MAN

Die Zweischeibenkupplung wurde weiterentwickelt und das Design den geänderten technischen Anforderungen angepasst. Das bisherige Design Nabe/Hülse (Abb. 1) wurde durch das neue Design mit Koppelblech (Abb. 2) ersetzt.

Abb. 1: Bisheriges Design (Beispiel)

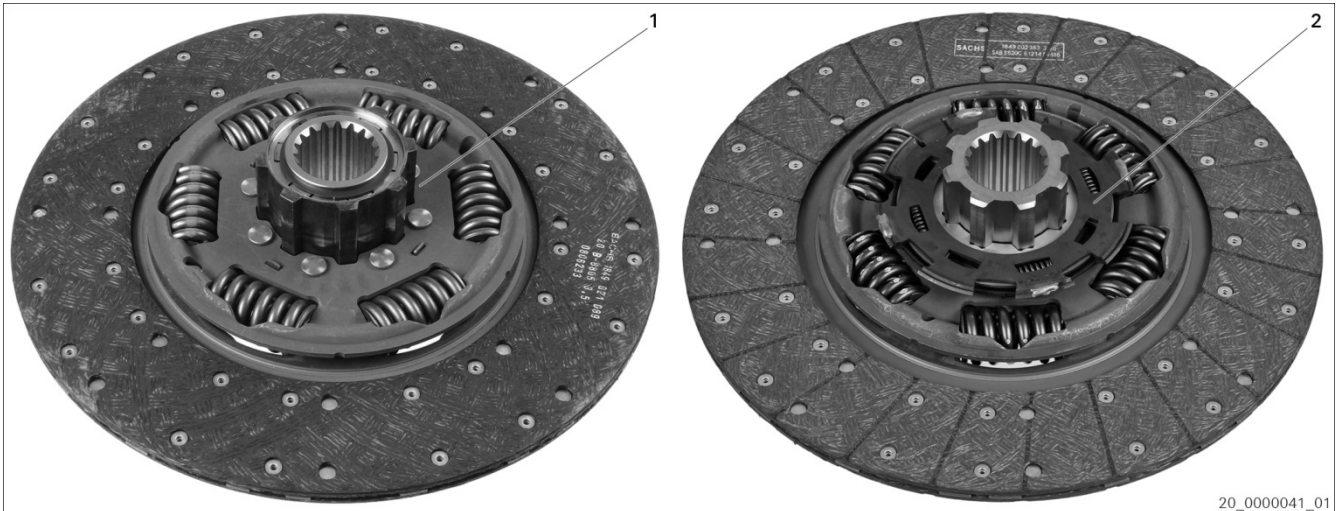
Die Bauteile der verschiedenen Designs können nicht gemischt eingebaut werden!

Ersetzungskette
3400 700 667
1878 002 643 → 1878 008 980
3488 017 447 → 3488 000 413

Kupplung auf neues Design mit Koppelblech (Abb. 2) umrüsten: 1898 600 003
